2.68.0332_02-C116P01-RF-Hi3531D-V2.0 CAN低温不工作问题整改

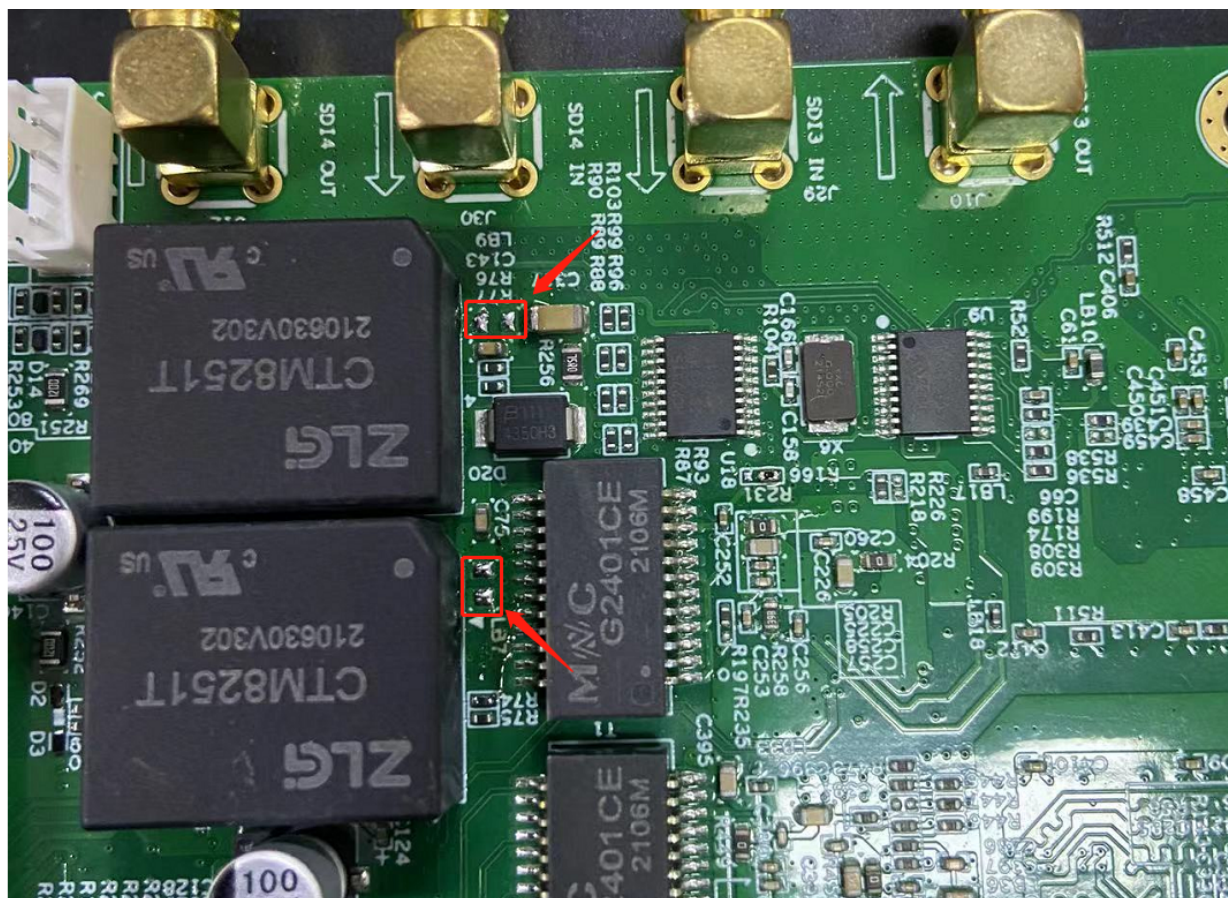
按照下面的方法测试-26℃，2小时，正常工作

1：将正面磁珠去掉LB7, LB9

2：将下图中铜皮刮露铜，然后用锡短接下图引脚，然后使用连线将另外两个引脚连接即可
